Ministero della Transizione Ecologica

Commissione Tecnica di Verifica dell'Impatto Ambientale – VIA e VAS

Parere n. 321 del 22 settembre 2022

Progetto:	<p>Provvedimento VIA nell'ambito del provvedimento unico ambientale ai sensi dell'art. 27 del D.Lgs 152/2006 e ss.mm.ii.</p> <p>Progetto di un parco eolico, denominato "Procina", composto da 18 aerogeneratori di potenza unitaria pari a 8 MW, per una potenza complessiva fino a 144 MW, e dalle opere accessorie per il collegamento alla Rete di Trasmissione Nazionale, da realizzarsi nel Comune di Apricena (FG).</p> <p>ID_VIP: 6185</p>
Proponente:	<p>AIP 1 S.r.l. (ex Spirit S.r.l.)</p>

Figura 2 e 3 – parchi eolici in corso di autorizzazione, come da valutazione interna MiTE

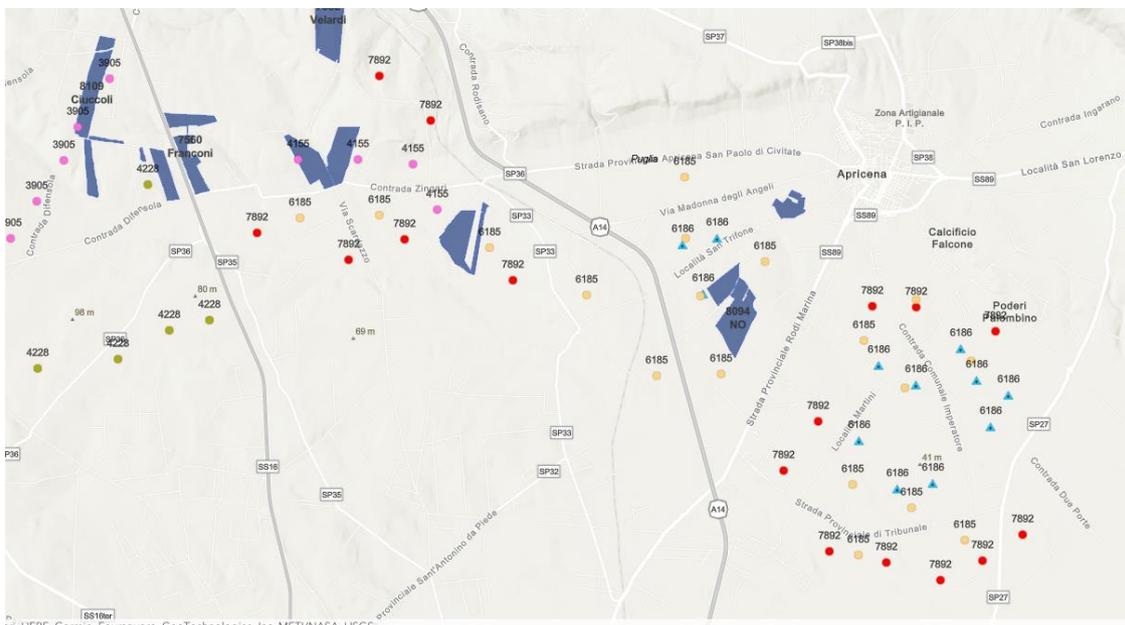
- quanto alla descrizione dello stato dell'ambiente (scenario base) per ogni aspetto ambientale individuato è riportata una descrizione generale della probabile evoluzione dello stato attuale dell'ambiente in caso di mancata attuazione del progetto.
- Da una verifica d'ufficio sugli impianti in fase di istruttoria presso la CTVA e la Commissione PNRR si riportano le seguenti tavole (Figura 2 e 3)

Figura 4 – Stato dei luoghi (Fonte: portale pubblico Regione Puglia)

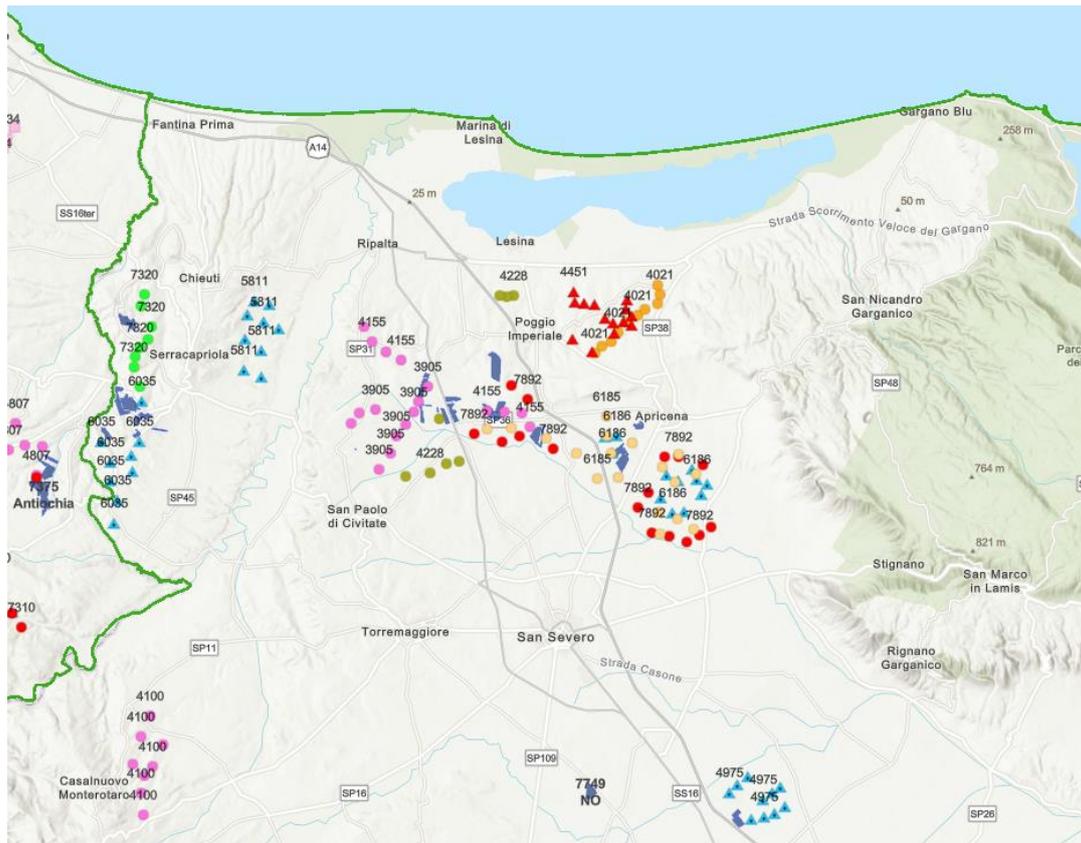
- Da una verifica d'ufficio sul geoportale della Regione Puglia <http://webapps.sit.puglia.it/freewebapps/ImpiantiFERDGR2122/index.html> è stato possibile verificare che nell'area insistono alcuni impianti eolici ed un maggior numero di impianti fotovoltaici (in rosso), come meglio evidenziato nella figura sottostante;

Figura 12 Tavola T26 cumulo

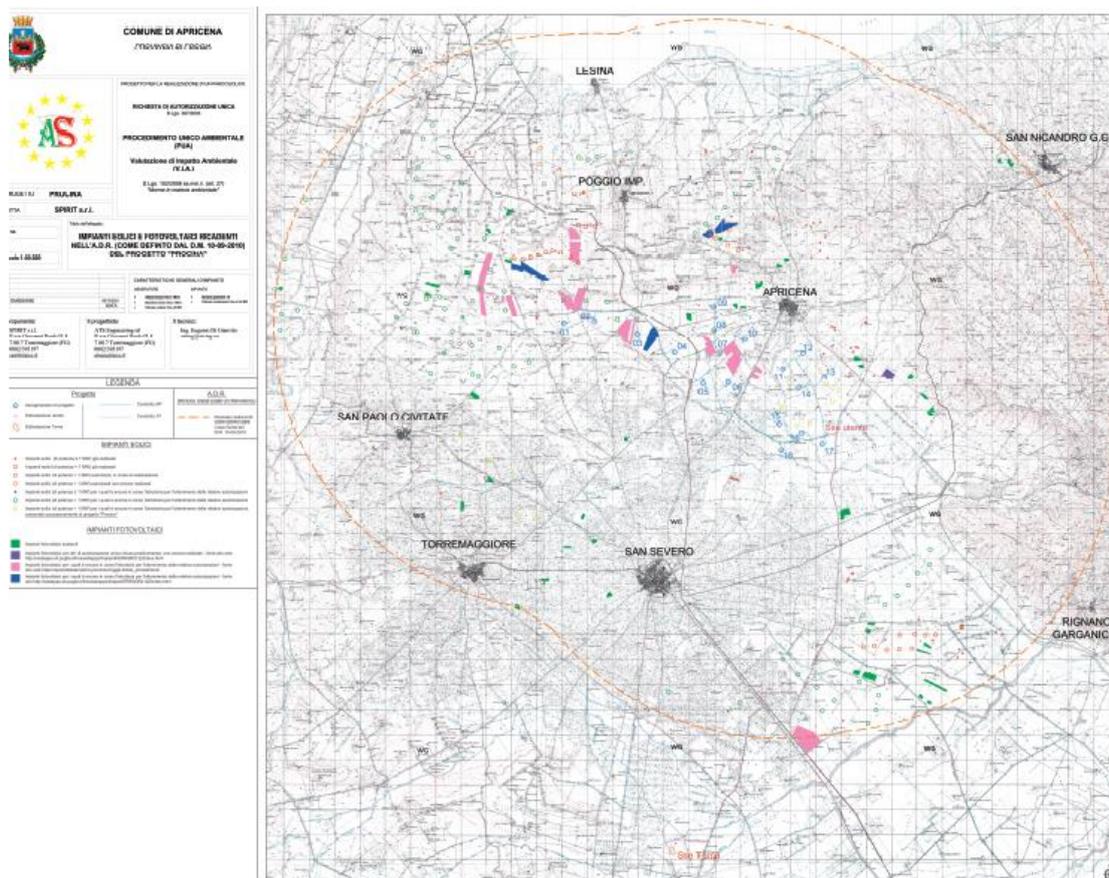
Il proponente aveva rilevato la presenza di altri impianti nell'area vasta già nella Tavola T26, cumulo approfondito dalla Commissione come rilevato nei passaggi precedenti quanto all'inquadramento del progetto.

L'analisi degli impatti cumulativi è stata oggetto anche di apposita relazione integrativa del 01/07/2022 in riscontro alle richieste della CTVA.
